ECE/TRANS/WP.29/2008/84  
25 juillet 2008

Proposition de complément 32 à la série 03 d'amendements au Règlement n° 37  
(Lampes à incandescence destinées aux véhicules à moteur et à leurs remorques)

Communication du Groupe de travail de l'éclairage et de la signalisation lumineuse (GRE)\*

Feuille H6W/1, tableau, modifier comme suit:

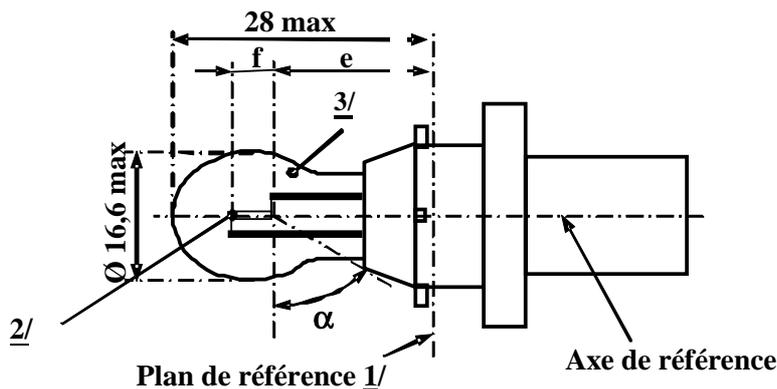
| $\beta$ | 82,5° | 90° | 97,5° | 90° ± 5° |

**CATÉGORIES PC16W, PCY16W ET PCR16W Feuille PC16W/2**

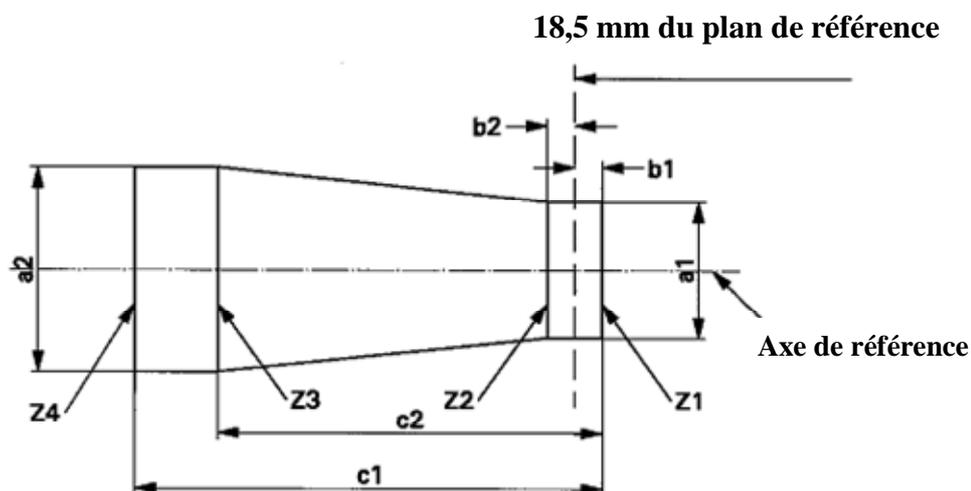
Insérer les nouvelles feuilles PC16W/1 à 3, entre la feuille P27/7W/3 et la feuille PR21W/1, ainsi conçues:

4/ À vérifier au moyen d'un gabarit de positionnement (feuille PC16W/3).

5/ Les extrémités du filament sont définies comme les points où la projection de la partie extérieure des spires terminales coupe l'axe du filament, la direction de visée étant perpendiculaire au plan défini par les entrées de courant, comme indiqué sur la figure de la feuille PC16W/1.
